**AVIS RELATIF À LA PROTECTION
CONTRE LES EVENTUELS EFFETS NOCIFS ET NUISANCES
PROVOQUÉS PAR LES RAYONNEMENTS NON IONISANTS
GÉNÉRÉS PAR DES ANTENNES ÉMETTRICES STATIONNAIRES**

Commune : RAMILLIES - Exploitant : ORANGE

Référence exploitant : 165W1_4 / 32165W1_1 / 42165W1_1 / 52165W1_1

Rapport n° 2522 / 2024

Figure 1 : Vue en plan des lieux de séjour et des points de contrôle

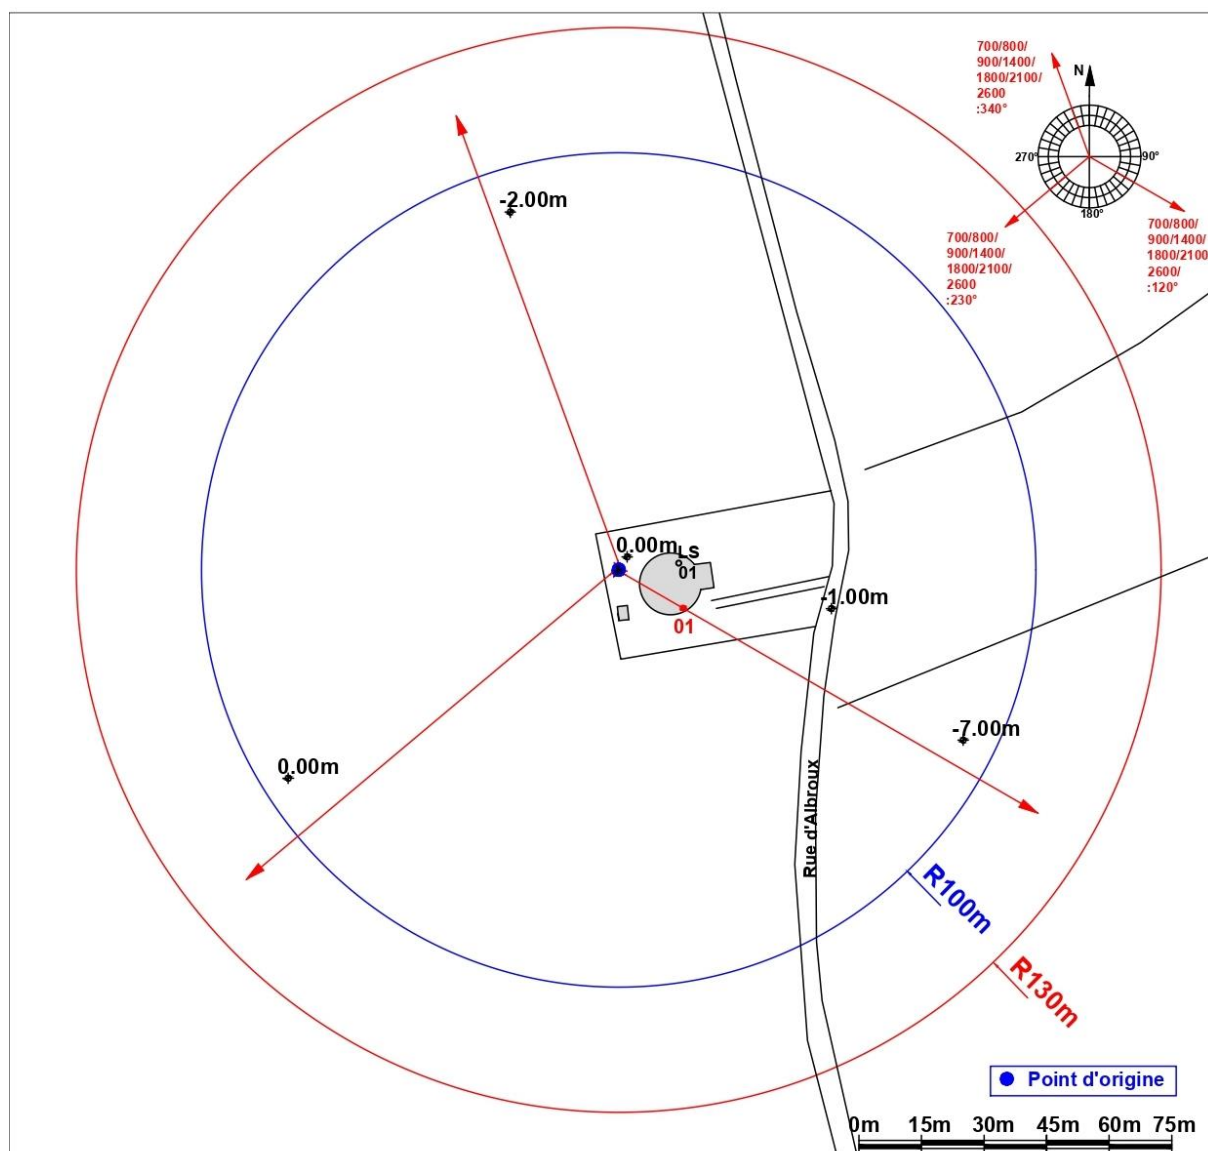
Les fréquences d'émission, la puissance rayonnée par chacune des antennes et leur gain permettent de déterminer le rayon de la zone à analyser. Tout dépassement de la limite par installation est exclu en dehors de cette zone. Le tableau 2 reprend les 35 LS² pour lesquels l'indice d'exposition est le plus élevé. Les différentes colonnes indiquent :

- le numéro du point de contrôle repris sur un des plans de la figure 1;
- le numéro du LS dans lequel se trouve le point de contrôle de la 1^{ère} colonne ;
- l'atténuation d'obstacle prise en compte pour le calcul de l'indice d'exposition dans le LS ;
- le résultat du calcul de l'indice d'exposition.

N° point de contrôle	LS	Atténuation (dB)	Indice d'exposition relatif à la limite par installation IE_i
1	LS01	3,0	0,034

En ce qui concerne les antennes de l'installation mentionnées dans le tableau 1, la distance maximale à laquelle la limite pourrait être atteinte, à l'extérieur, est égale à 89,0 m. S'il n'y a pas de LS à une distance inférieure, les antennes respectent forcément la limite d'immission.

Dans le cas des LS situés à l'intérieur des bâtiments, une atténuation d'obstacle est prise en compte et il en résulte que la distance maximale à laquelle la limite pourrait être atteinte se réduit à 63,0 m.

Figure 2 : Vue en plan des installations d'antennes dans un rayon de 300 mètres autour de l'installation faisant l'objet de la demande d'avis

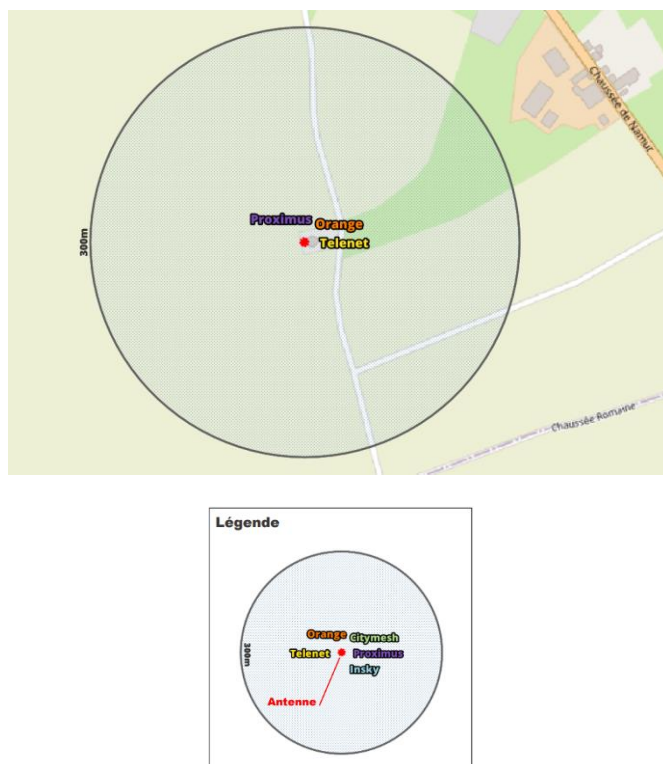
Le plan en projection verticale de la figure 2 indique la localisation des installations d'antennes émettrices stationnaires visées par le décret et situées dans un rayon de 300 mètres autour de l'installation référencée dans le paragraphe 2 et localisée au centre du cercle. Les données de localisation de ces antennes et les avis correspondant sont accessibles via le cadastre en ligne des antennes émettrices stationnaires⁶. Les installations prises en compte dans l'évaluation du respect de la limite cumulative sont les installations d'antennes émettrices déclarées en service par l'exploitant à la date du présent avis, à l'exception de l'installation référencée dans le paragraphe 2 et éventuellement d'autres installations ayant fait l'objet d'une demande d'avis à la même date et qui sont situées à l'intérieur de la zone de 300 mètres de rayon.

- il y a au plus 4 installations d'antennes émettrices stationnaires présentes dans la zone d'évaluation de 300 mètres de rayon représentée dans la figure 2, y inclus l'installation référencée dans le paragraphe 2 : la limite cumulative définie à l'article 4, §2 du décret est nécessairement respectée dans les lieux de séjour à l'intérieur de la zone d'évaluation de 300 mètres de rayon ;

Compte tenu des considérations ci-dessus, il apparaît que l'intensité du rayonnement électromagnétique généré, dans les lieux de séjour situés dans un rayon de 300 mètres autour de l'installation référencée dans le paragraphe 2, par l'ensemble des antennes émettrices stationnaires de l'ensemble des exploitants du même site d'antennes émettrices stationnaires respecte la limite fixée à l'article 4, § 2 du décret.
